Gemeinde Ueberstorf

Ergänzung der Schulanlage um Turnhalle und Aula
einstufiger Projektwettbewerb nach SIA 142 im offenen Verfahren für Architekten

Bericht des Preisgerichtes

15 - LEO & LENNY (2)

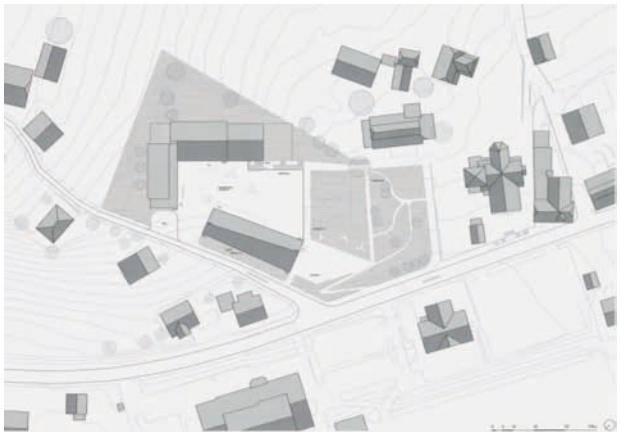
Der vorliegende Projektvorschlag besticht durch seine volumetrische und formale Zurückhaltung und die grosszügige Gestaltung des Aussenraums. Ein schlankes, zwei bis dreigeschossiges Volumen mit einem asymmetrischen Satteldach, säumt die Gemeindestrasse und schliesst den Schulbereich gegen Norden ab. Zwischen der bestehenden Schulanlage und dem Neubauvolumen wird eine Ebene auf der Höhe des bestehenden Schulhausplatzes aufgespannt, die bis zur südwestlichen Gebäudekante des Neubaus reicht. Die dadurch entstehende Gelände-, respektive Gebäudekante, bildet die gegen Westen verglaste Längsseite der unter dem Platz liegenden Turnhalle. Das unterirdische und das oberirdische Volumen sind an ihren Kopfenden so verknüpft, dass die innere Organisation und die Zugänge selbstverständlich aufeinander reagieren. Durch die stumpfwinklige Fügung der beiden Volumen sind die Schmalwände der Turnhalle nicht parallel, was die Nutzung der Turnhalle in bestimmten Spielsituationen schmälert.

Das oberirdische Volumen übernimmt sämtliche Funktionen des Raumprogramms mit Ausnahme der Turnhalle. Diese ist gegenüber der unteren Geländeebene um ein Geschoss im Terrain abgesenkt und bildet mit einem Teiluntergeschoss des oberirdischen Volumens, welches die Nebenräume beherbergt, eine funktionelle Einheit. Ein Niveau höher führt ein dorfseitiger Zugang in ein grosszügiges Treppenhaus, das durch verglaste Bereiche einerseits den Blick in die Turnhalle freigibt und andererseits über eine Kaskadentreppe die vertikale, räumliche Ausdehnung zum Foyer der Aula und hin zum Ausgang auf den Schulhausplatz erahnen lässt. Die vorgeschlagene Erschliessung mittels Kaskadentreppen und Galerien ergibt interessante innenräumliche Sichtbezüge und Ausblicke zu Dorf und Schloss. Ob dies mit den gültigen Brandschutzbestimmungen in einem vernünftigen finanziellen Rahmen beizubehalten ist, wäre nachzuweisen. Sämtliche Ebenen werden durch einen Lift behindertengängig erschlossen.

Der architektonische Ausdruck bezüglich den bestehenden Bauten ist stimmig. Die Fassaden sind schematisch behandelt, zeigen aber trotzdem an der Nahtstelle zwischen Turnhalle und Aulagebäude unbewältigte volumetrisch-formale Probleme. Über die Materialisierung der Bauten werden keine Aussagen gemacht.

Wie schon eingangs erwähnt sind die Aussenräume grosszügig und nutzungsbezogen richtig angeordnet. Pausen- und Hartplatz befinden sich auf der neu gestalteten Ebene, welche die bestehende, unerfreuliche Situation auf einfache Weise klärt. Leider ist der riesige Platz bezüglich Sonnen- und Wetterschutz wenig gestaltet, und der knapp bemessene, gedeckte Pausenbereich als angehängtes Vordach formal unbefriedigend gelöst. Der Rasenplatz mit anschliessender „Parkanlage“ ist im Westen der Turnhalle vorgelagert und wirkt wenig störend auf den Schulbetrieb. Die terrassierte Anlage erleichtert die Aufsicht während den Pausen in grossem Mass.

Die Raumstruktur und das Tragsystem sind so aufeinander abgestimmt, dass keine konstruktiven Überraschungen zu befürchten sind. Die Überspannung der Turnhalle, die auch mit der Einführung einer zusätzlichen Stützenreihe im Bereich der Zuschauergalerie immer noch eine kritische statische Höhe aufweisen wird, und die Ausbildung des asymmetrischen Satteldaches über der Aula bilden die zu Kritik Anlass gebenden Ausnahmen.

Die Projektverfassenden verstehen es, mit einfachen architektonischen Mitteln einen funktionierenden Vorschlag zu präsentieren, der jedoch die Gefahr in sich birgt, durch die schiere Grösse des Pausenplatzes den Bezug zur bestehenden Schulanlage zu verlieren. Ausserdem führen die grossen Verkehrsflächen und das zusätzliche Turnhallenvolumen im Bereich der Volumenverknüpfung zur grössten Kubatur aller prämierten Projekte, was sich wirtschaftlich negativ auswirkt.

22 - DIPLODOCUS

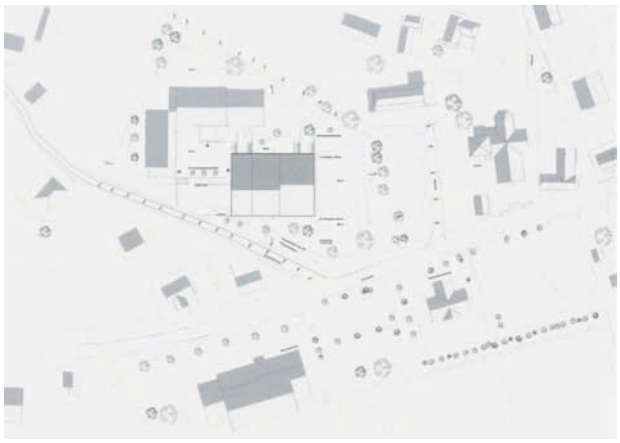
Das Wo und Wie an Ort und Stelle: Das Gebäude ist durch die Abstufungen im Dach rhythmisiert. Die Abstufungen beziehen sich auf die Funktionen des obersten, zum Schulhausplatz hin orientierten, Geschosses. Die Breite des Gebäudes ergibt sich durch die vorgegebene Länge der Turnhalle.

Die Form zum Raumprogramm: Die Turnhalle ist nicht nur das „breitegebende“, sondern auch das „immerpräsente“ Element des ganzen Gebäudes. Durch die gelungene Raumabfolge im Schnitt, mit einer niedrigeren Eingangszone, einer verständlichen und grösseren Höhe des Foyerbereichs und mit einem ersten Blick von oben auf die Turnhalle, unterstreicht das Gebäude räumliche Abfolgen und Gewichtungen.

Die Funktionen sind zugleich auch Geschosse: Eingang, Foyer, Aula im obersten, Garderobe und Sekundärräume im mittleren sowie Turnhalle im untersten Geschoss. Die Wegführung und Orientierung im Haus ist mit dem Referenzraum der Turnhalle immer gewahrt.

Die Position, Geometrie und Ausrichtung der Treppe bleibt im Bezug zur Bewegung in den drei Geschossen das schwächste Element. Sie steht in ihrer Ausrichtung und Ort im Widerspruch zur schönen Schnittfigur bei der sie den Turnhallenblick beim obersten Geschoss abschneidet, eine unverständliche 90°-Drehung vom Benutzer verlangt und die geometrische Klarheit des Foyers unnötig mit Restflächen belastet.

Für die Klarheit der Geometrie und Räume des im Mittelgeschoss gelungen breiten Ganges entlang der Turnhalle wäre es wünschenswert, dass dieser im Turnhallengeschoss wiederholt worden wäre — dies ohne den „Schnorchel“ des Geräteraums der in die Turnhalle führt.

Der Rundlauf, der im Mittelgeschoss die Garderoben- und Sekundärräume erschliesst, ist ein gelungenes Mittel Sackgassen zu verhindern.

Fassaden — äussere Erscheinung: Die Lattung der Fassadenverkleidung läuft über die Fensteröffnungen der Sekundärräume sowie über die Nordseite des Eingangs. Die Fensteröffnung der Haupträume Aula und Turnhalle werden somit spezifisch markiert — in der Vermischung von „Lattung vor Glas“ und „Lattung als Raumbegrenzung“, wird die Idee dieses Fassadenspiels geschwächt. Die Unschlüssigkeit dieser Haltung zeigt sich auch im Modell, bei dem der gedeckte Pausenbereich verständlicherweise dem Gebäude zugeschlagen wird.

Die vom Verfasser vorgeschlagenen Analogien zur gebauten Umgebung wie Dachform, Holzlattenverkleidung der Fassade oder die Tragkonstruktion des Daches, könnten im Widerspruch zur Präsenz und Grösse des Gebäudes gesehen werden. Grössere Eigenständigkeit in Ausdruck und Materialität dürfte sich das Volumen erlauben.

Zusammenfassung: Insgesamt stellt das Projekt einen sorgfältigen Beitrag dar.

37 - DOMINO

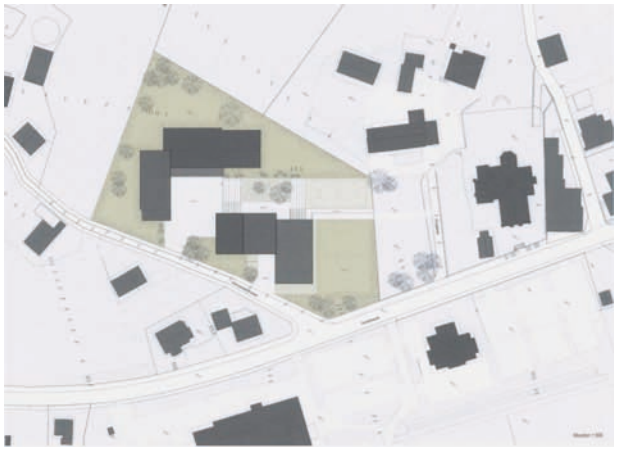
Das Projekt nimmt eine vermittelnde Haltung zwischen der bestehenden Schule und der heterogenen Dorfstruktur bzw. der nahe gelegenen Kirche und dem Gemeindehaus ein. Dies schafft das Projekt durch eine winkelförmige Anordnung von zwei aneinander geschobenen Baukörpern überzeugend.

Einerseits bildet es mit der Aula auf dem obersten Niveau einen Schulhof und spannt einen Aussenraum zur bestehenden Schule auf. Andererseits wird durch die Setzung der Turnhalle am Ende der Zelglistrasse die Präsenz an der Dorfstrasse gestärkt.

Die anspruchsvollen Niveaudifferenzen über die gesamte Anlage werden mit dem Baukörper gelöst. Die innere wie äussere Erschliessung ist aufeinander abgestimmt und staffelt den Aussenraum gekonnt.

Der Neubau ist über drei Geschosse organisiert. Auf dem Niveau des Schulhausplatzes liegt sinnigerweise die Aula. Sie eröffnet durch ihre erhabene Position einen wunderbaren Blick in die Landschaft. Sie ist aber durch die Lage des Baukörpers längs zum Platz nicht optimal an den Pausenplatz angeschlossen. Auch wirkt der gedeckte Eingang etwas beengend.

Auf dem darunterliegenden Niveau liegen selbstverständlich die Vereinslokale und die Nebenräume. Auf dem untersten Niveau sind die Garderoben und die Turnhalle. Diese haben einen direkten Bezug zu den Aussenspielplätzen.

Die innere Erschliessung ist sehr überzeugend in den Baukörper des Neubaus einbeschrieben. So liegt die Aula auf

dem Niveau des Pausenplatzes und ist über eine Treppe mit den darunter liegenden Nebenräumen erschlossen. Auf diesem Niveau wird auch der Aussenraum an die Vereinslokale angebunden bzw. ist der Zugang zur Turnhalle auf der Rückseite ausgebildet. Auf dem Niveau der Turnhalle wird die Erschliessung durch den Baukörper an die Zelglistrasse geführt. Dies ermöglicht eine ideale Anbindung der Turnhalle für die Öffentlichkeit.

Die Ausgestaltung der einläufigen Haupttreppe ist für die Eingänge auf der Ebene der Turnhalle sowie über das Foyer auf dem Niveau des Pausenplatzes etwas unübersichtlich angeordnet und könnte anstatt einem zweiten Treppenhaus etwas grosszügiger sein.

Die äussere Erschliessung ist sehr gut gelöst und verwebt sich überzeugend mit dem anspruchsvollen Terrain. Der Zugang von der Kirche wird ihrem Anspruch gerecht. Der verkehrstechnische Nachweis für die Busse ist nicht erbracht.

Die Fassade ist schön proportioniert und staffelt sich gekonnt mit dem Verlauf des Terrains. Die klare Materialisierung in einen massiven Sockel und einer gegliederten Holzkonstruktion scheint bei näherer Betrachtung etwas starr. Eine Fassade darf nicht zu einem Korsett der inneren Funktionen verkommen. Insofern dürfen Vereinslokale durchaus Licht haben, wenn sie an der Fassade liegen! Die vorgeschlagene Fassadengestaltung dürfte etwas mehr auf den näheren Kontext eingehen..

65 - IBURIN

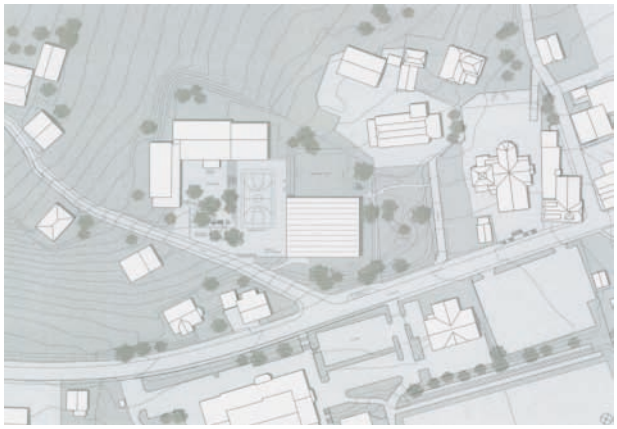
Die Projektidee geht von einem grossen über drei Ebenen abgetreppten Aussenraum als verbindendes Element zwischen dem bestehenden Schulhaus und dem Neubau aus. Die Sichtachse vom Platz zur Kirche bleibt offen. Umgesetzt wird die Idee mit einem kompakten, dreigeschossigen Baukörper, welcher auf die unterste Geländeebene gestellt und über die mittlere Geländeebene erschlossen wird.
Die Turnhalle und die Aula sind zusammen mit den gemeinsamen Räumen unter einem durchgehenden Hallendach angeordnet. Die Einbindung in die bestehende Anlage erfolgt über den neuen Hauptzugang von der Zelglistrasse her. Schüler und Besucher betreten die Gesamtanlage nun im Bereich von Turnhalle und Aula und steigen weiter zum Eingang des Schulhauses hinauf. Damit wird ein direkter Zugang zu Aula und Turnhalle vom Dorf her geschaffen, der jedoch relativ weit vom Schulhauseingang entfernt liegt.

Die funktionellen Abläufe sind gut gelöst. Alle zur Turnhalle gehörenden Räume sind auf der Hallenebene angeordnet. Die Turnhalle liegt auf der gleichen Ebene wie der Rasenspielplatz, die Aussenanlagen sind von den Garderoben direkt erreichbar.

Die Aula und dazugehörenden Funktionen sind alle auf der Pausenplatzebene zusammengefasst. Der Pausenplatz kann als Aussenbereich zusammen mit der Aula genutzt werden.

Die innere Wegführung vom Foyer zur Aula und hinunter zu den Garderoben und zur Turnhalle ist übersichtlich und gut gelöst. Die Orientierung im Gebäude ist einfach und klar und im Schnitt sofort verständlich.

Für das Gebäude wird eine kohärente Tragstruktur mit einem durchlaufenden Tragwerk für das Dach vorgeschla-

gen. Die stark gegliederten Fassaden bilden die innere Struktur des Gebäudes ab und zeigen einen entsprechenden architektonischen Ausdruck.

Alle Haupträume und auch die beiden Vereinslokale sind natürlich belichtet und weisen den Räumen angemessene Öffnungen auf. Das Fensterband auf der Nordseite verbindet das Foyer mit dem Turnhallenraum. Die dadurch entstehende asymmetrische Belichtung ist für die Turnhalle eher ungünstig.

Der kompakte, nicht unterkellerte Baukörper lässt auf eine wirtschaftliche Lösung für die Bau- und die Unterhaltskosten schliessen. Es stellt sich die Frage, ob die vorgeschlagene stark gegliederte Holzfassade wirklich nachhaltig, dauerhaft und ökonomisch ist.

Die Anordnung und Gestaltung der Aussenanlagen ist gut gelöst. Das Gelände wird durch die Treppenstufen geschickt als kleine Tribüne für das Spielfeld genutzt. Der Aussenraum ist klar und übersichtlich gegliedert.

Das Projekt zeigt eine mögliche Lösung für die Einfügung ins Gelände. Es entsteht jedoch keine überzeugende neue Gesamtanlage, der Neubau bleibt ein Solitär auf der Wiese vor dem Schulhaus und ist nur schwach in die bestehenden Bauten eingebunden. Dieser Eindruck wird durch die vorgeschlagene Ausführung als Holzbau verstärkt, der Neubau so noch stärker aus seiner Umgebung gelöst. Die Anordnung und die Gestaltung der Zugänge überzeugen nicht, ein gedeckter Pausenbereich wird nicht vorgeschlagene. Gesamthaft gesehen bildet das Projekt einen interessanten Beitrag zur Lösung der Aufgabe.

79 - ARMANI

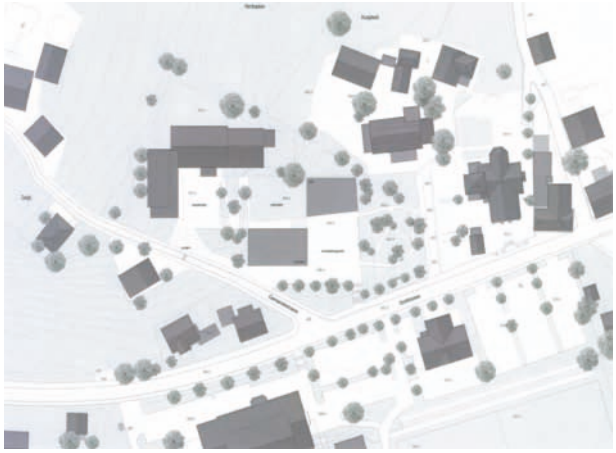
Die herausragende Qualität des Projektes, zeigt sich in der Positionierung und Grösse der beiden oberirdischen Gebäudeteile. Ermöglicht wird diese durch die Aufteilung der Raumprogrammteile in Turnhallen- und Aulavolumen. Durch diese Positionierung werden ebenfalls wohlproportionierte und in ihrer Nutzungsmöglichkeiten unterschiedliche Aussenräume definiert. Die Aussenräume unterstreichen die topographischen Gegebenheiten des Ortes.

Im Bezug zum konsequent rechtwinkligen Rest und somit zur Regel, ist die schräge Südfassade des Aulavolumens, beliebig. Die durch die Verfasser erwähnte "*…Vermittlung zwischen der bestehenden Schulanlage und den angrenzenden Freiraum…*" ist sprachlicher Natur und für Einheit und Einfachheit des Ensembles kaum wirksam.

Aula und Turnhalle orientieren sich zum einen längs, zu anderen stirnseitig auf den Hartplatz. Die Strukturierung der längsseitigen Fassade der Aula könnte, wenn entsprechend konzipiert, einen direkten Bezug mit dem neu geschaffenen Platz ermöglichen. Leider wird ein solcher Bezug nur mit der grossen, stirnseitigen Öffnung der Turnhalle möglich. Zu Überprüfen wäre gewesen, solch funktionalen Zusammenhang dort zu schaffen, wo es die Infrastruktur bereits vorsieht nämlich mit der Aula und der ihr angegliederten Infrastrukturräumen von Bühne und Depots.

Das Aulafoyer, als Haupteingangszone für beide Volumenteile, ist ein breiterer Gang mit Perspektive auf die zwei Garderobentüren. Im Wendepunkt der Wegführung zur Turnhalle wird die Treppe zu den Sekundärräumen im Untergeschoss mit einem Luftraum in Szene gesetzt. Dies alles lässt räumliche Unterscheidungen von Hauptverkehrswegen, Wertung von Bewegung im Gebäude und räumliche Hierarchisierung vermissen.

Die Fassaden sind schematisch dargestellt — erkennen lässt sich ein unbetonter, friesloser Gebäudeabschluss. Die horizontale Linie des Materialwechsels Glas - Beton, unterstreicht die unterschiedlichen Ebenen der Aussenräume und erlaubt für das Turnhallenvolumen gute Einsichten entlang des Weges.

Die Nordfassaden der beiden Gebäude sind mit dem Materialwechsel präzise auf dem gleichen Horizont - das Selbe und somit Einheitliche im Gedanken und Ausarbeitung, wäre für die Südfassaden zu erhoffen gewesen.

Zusammenfassung
In seiner Positionierung und Grösse, erreicht das Projekt eine grosse Feinheit, Klarheit und Selbstverständlichkeit.

Im Inneren wird, all diesem entsprechend, der subtilere Umgang mit Blickachsen, Wegführung sowie räumlicher Inszenierung, etwas vermisst..
